Gorzów Wlkp. dn. 26.04.2017 r.

WAD-VI.271.9.2017.AR

Dotyczy: przetarg nieograniczonego pn.: **Przebudowa ulicy Kostrzyńskiej.**

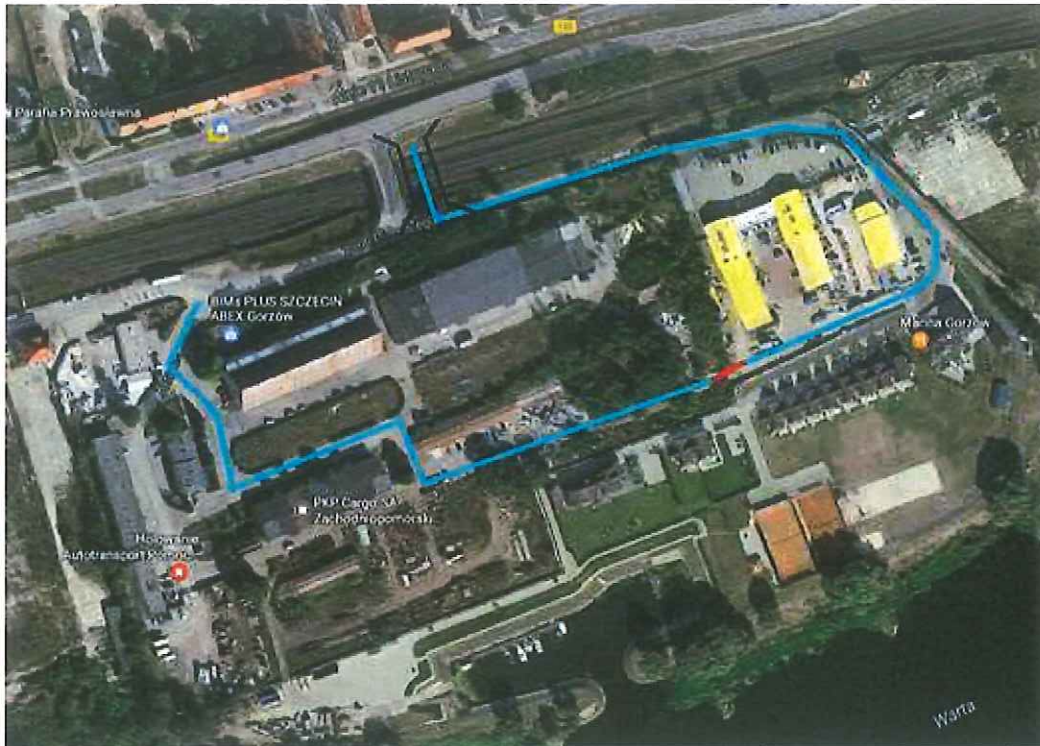
Ponieważ niezbędne jest całkowite zamknięcie ul. Żeglarskiej i Zatorze, to w opinii Wykonawcy dla zachowania dojazdu do posesji obsługiwanych przez te ulice możliwe są 2 warianty działań:

- 1) 2-etapowe zamykanie ul. Żeglarskiej, a następnie Zatorze. W I etapie podczas zamknięcia ul. Żeglarskiej ruch powinien odbywać się dwukierunkowo po ul. Zatorze i działkach prywatnych wg szkicu poniżej. Czerwony fragm. oznacza miejsce, gdzie na ok. 15 mb należy rozebrać istniejące ogrodzenie i wykonać tymczasową nawierzchnię

W II etapie, po wybudowaniu nowego wiaduktu i ul. Żeglarskiej ruch należy skierować na nią i przy zamknięciu ul. Zatorze dokonać jej przebudowy oraz rozbiórki istniejącego wiaduktu nad torami kolejowymi.

Zamawiający załącza jedno z możliwych rozwiązań dot. etapowania robót zapewniające dojazd do posesji, który aktualnie odbywa się przez ul. Żeglarską i Zatorze. Powyższe rozwiązanie wymaga zastosowania połówkowej realizacji jezdni za pomocą tymczasowych ścian oporowych z grodziec stalowych (koszty wykonania tymczasowych ścian oporowych należy wycenić w poz. 75.d.7 TER nr 1). Etapowanie robót związanych z połówkowym wykonaniem jezdni przedstawiono na załączonych rysunkach Etap 1, Etap 2 i Etap 3.
